Wałbrzych dnia *8.10.2018* r.
Opinia Nr 009001

z przeprowadzonych oględzin - ekspertyzy urządzeń grzewczo-kominowych

w budynku przy ul. *Os. Górnicy* nr *10/22* w *Wałbrzychu*
dotycząca urządzeń grzewczo-kominowych używanych przez
BOK - Podgórze

Opinia Nr 009002

Opinia nr 09081

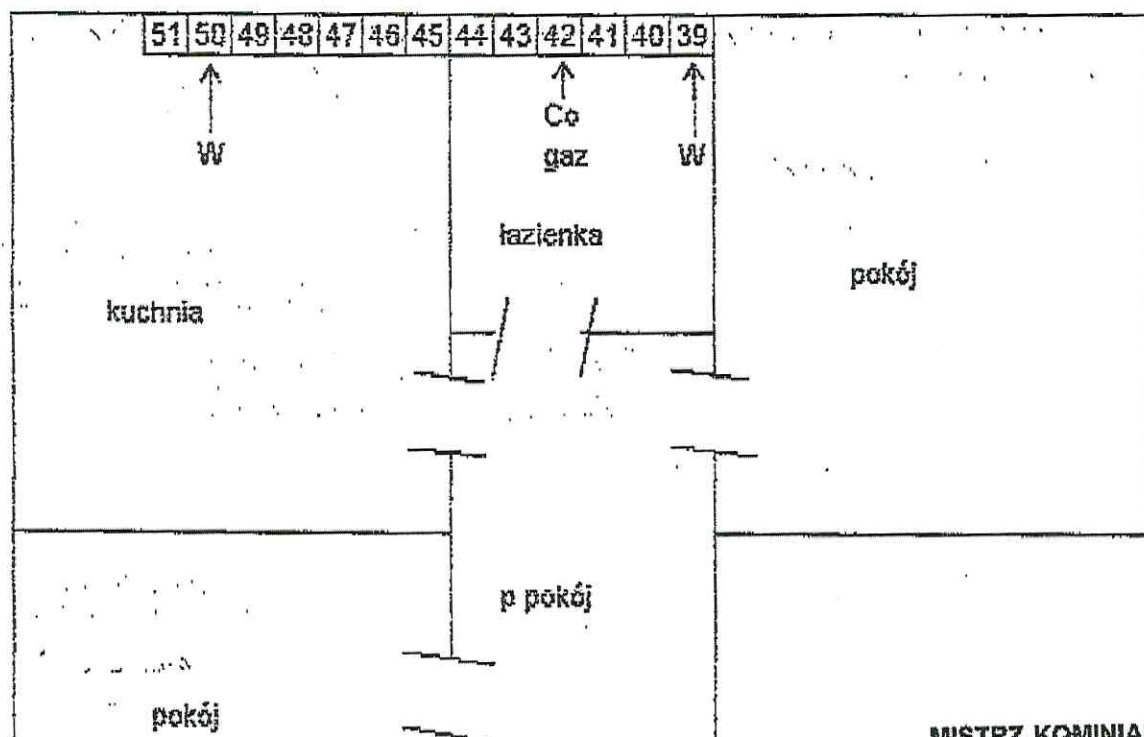
Kocioł gazowy z zamk. kominem spełnia
podług metody kominowej m 42
(numeryczna z instalacją) zgodnie z wymogami:
Wentylacja mechaniczna w terenie w m. m 39.
Wentylacja mechaniczna w terenie w m. m 50.

Inne uwagi: *Należy zapewnić dopływ powietrza z*
zewna.

Opinia nr 09002

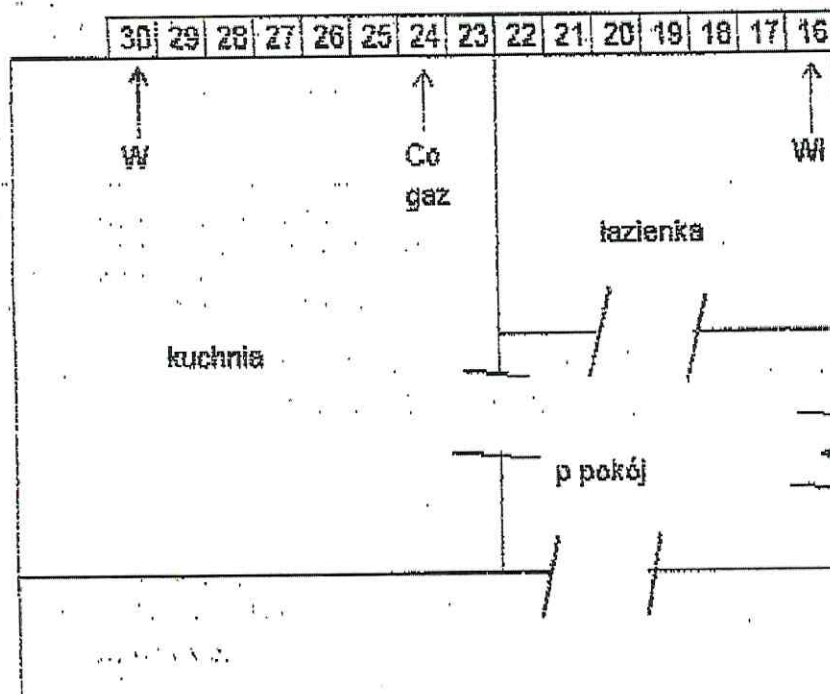
Kocioł gazowy z zamk. kominowa spakowana
podłączona do przewodu kominowego w 24
(numeracja z inwentaryzacji) zgodnie z wymogami
producenta.

Wentylacja wymienna w kuchni istniejąca w
miejscu nr 300

Wentylacja wymienna w łazience istniejąca w
miejscu nr 160

Inne uwagi: Należy zapewnić dopływ powietrza z zewnątrz.
